# 改善箇所説明図

トランスミッションコントロールモジュール

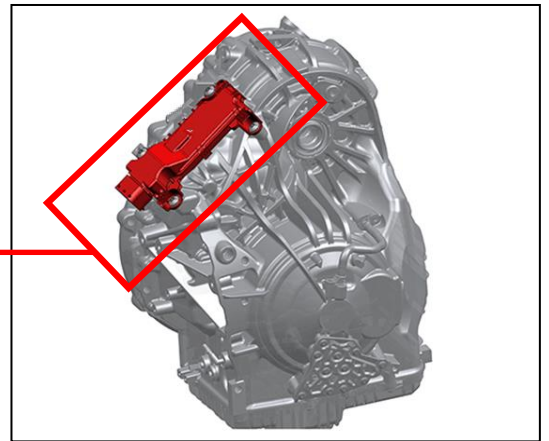
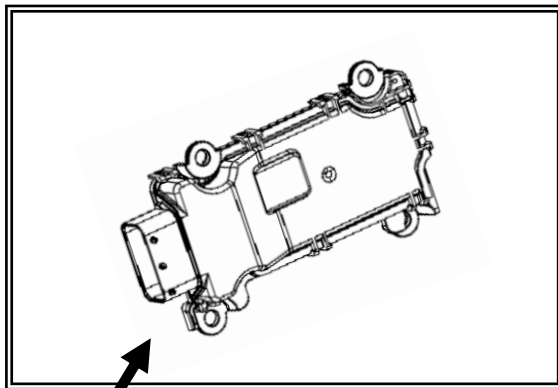
## 基準不適合発生箇所

トランスミッションコントロールモジュールのプログラムが不適切なため、急な減速の際に自動変速機のトルクコンバータのロックアップクラッチの解除が遅延し、最悪の場合、エンストするおそれがある。

### 改善の内容

全車両、トランスミッションコントロールモジュールのプログラムを対策プログラムに書き換える。

識別：運転者席側ドアのラッチ下部固定ボルト頭部に黄色ペイントを塗布する。
